Reguleringsendring for Saturnvegen 8

– Oppsummerte merknader etter høring

Figur 1: 1- Eksisterende murkonstruksjon, 2- Flyfoto med murkonstruksjon, 3- Avgrensning for naturtype med mur

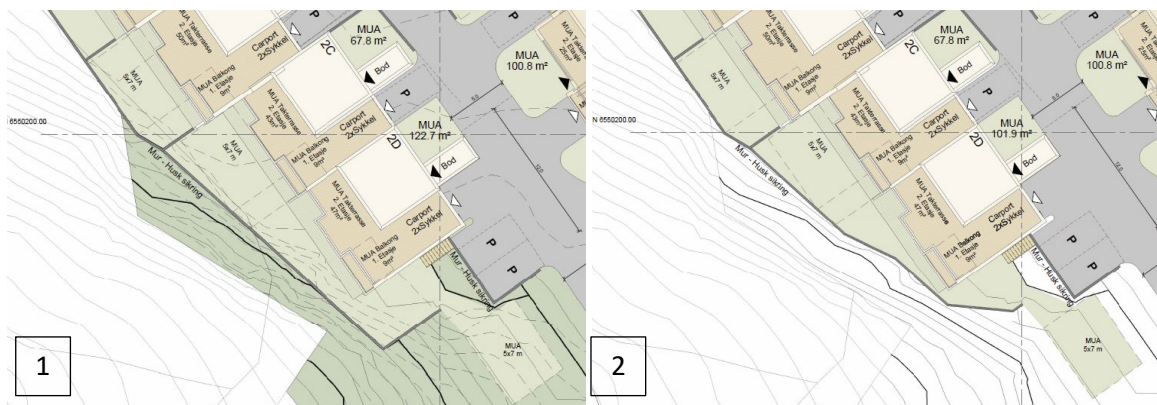
Planområdet berører naturtypen kalkedellauvskog (sterkt truet EN i Norsk rødliste for naturtyper),

registrert i Naturbase i 2017. Lokaliteten er vurdert som svært viktig, og deler beskrives som naturtypen kalklindeskog og at den bør vurderes og avgrenses nærmere. Kalklindeskog er utvalgt naturtype, jf. naturmangfoldloven § 3 nr. 4. Lokaliteten er av nasjonal interesse etter rundskriv T-2/16 rev. februar 2021, punkt 3.6 Naturtyper andre og fjerde strekpunkt.

Er usikre på om forslagsstiller og kommunen er kjent med forekomsten da lokaliteten ikke er omtalt i endringsforslaget. Ser ut til at planendringen åpner for utnyttelse som kan gå på bekostning av naturtypelokaliteten. I illustrasjon fremstår det som at planlagt utbygging bør være mulig å realisere uten å omdisponere eller skade naturtypelokaliteten.

Forutsetter og forventer at kommunen vurderer konsekvensene for naturmangfoldet nærmere, byggegrensen justeres slik at naturtypen ikke berøres av utbygging og at den markeres med hensynssone for naturmiljø i plankartet.

Tas til følge. Grunnmur for illustrert bebyggelse ligger utenfor avgrensningen til naturtypen, men støttemur som gir flatt hageareal til boligen 2D ligger litt inn i arealet til naturtypen. Arealet til naturtypen overlapper deler av eksisterende murkonstruksjon (figur 1-1). Murkonstruksjonen ligger sør for mur markert i grunnkartet, som vil si at grunnkartet avviker fra de faktiske forhold. For å imøtekomme merknaden fra statsforvalteren er plassering av ny støttemur endret ved å trekke den vesentlig nærmere huskroppen (figur 2-2). Ny plassering av forstøtningsmur vil bli 2 m fra hjørnet på grunnmur til bolig 2D. Støttemuren vil da ikke komme like langt inn i avgrensning til naturtypen som tidligere forslag samtidig som det er mulig å passere hushjørnet på boligen for å komme til uteoppholdsareal i vest. Det resterende arealet som er markert med naturtypen vil bli lagt inn som hensynssone i plankartet, og byggegrensen flyttes slik at den ligger i grensen til hensynssonen. Vi mener at det reelle arealet til naturtypen blir ivaretatt.
